# ИНФОРМАЦИОННЫЙ БЮЛЛЕТЕНЬ

Тема: Изменение марки и цвета резины клапана впускного воздухораспределителя 238Н-1723032

Модель: КП типа ЯМЗ-239, ЯМЗ-2381 всех комплектаций, модификаций и исполнений

рис. 1

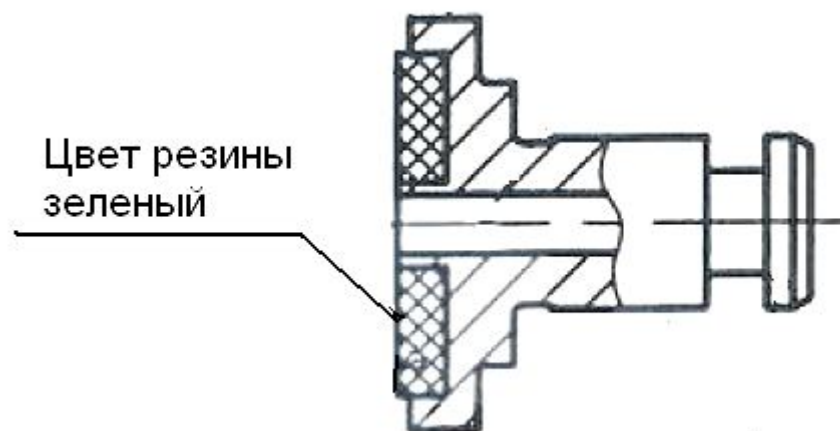
Сообщаем Вам, что на коробках передач типа ЯМЗ-239, ЯМЗ-2381 всех комплектаций, модификаций и исполнений применяется клапан впускной воздухораспределителя **238Н-1723032** (рис.1) с измененной маркой и цветом резины (таблица 1).

До изменения		Поставка в зап. части	После изменения		Поставка в зап. части
Наименование	Обозначение		Наименование	Обозначение	
Клапан впускной воздухораспределителя	238Н-1723032	Н	Клапан впускной воздухораспределителя	238Н-1723032	П
<b>Материал</b>					
Резина 7-4004 ТУ 38 005-204-84 цвет <b>черный</b>			Резина 60-465 ТУ 2539-019-05768071-2011 цвет <b>зеленый</b>
